ISO 2338

ersetzt DIN 7

Zylinderstifte

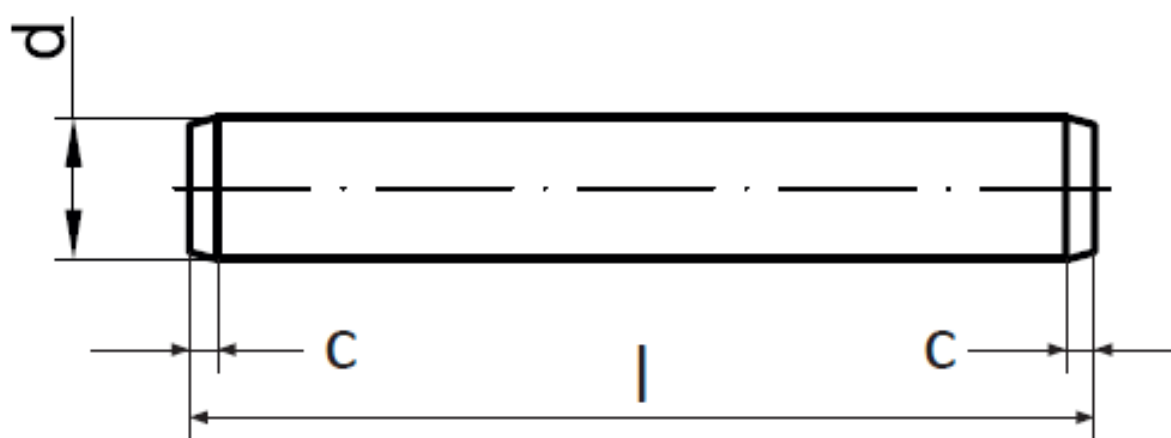
Maße	0,8	1	1,5	2	2,5	3	4	5	6
c _{max. ISO}	0,16	0,2	0,3	0,35	0,4	0,5	0,63	0,8	1,2
c _{max. DIN}	0,12	0,15	0,23	0,3	0,4	0,45	0,6	0,75	0,9
r	0,8	1	1,6	2	2,5	3	4	5	6

Maße	8	10	12	13	14	16	20	25	30
c _{max. ISO}	1,6	2	2,5	-	-	3	3,5	4	5
c _{max. DIN}	1,2	1,5	1,8	1,9	2	2,5	3	4	4,5
r	8	10	12	14	16	16	20	25	32
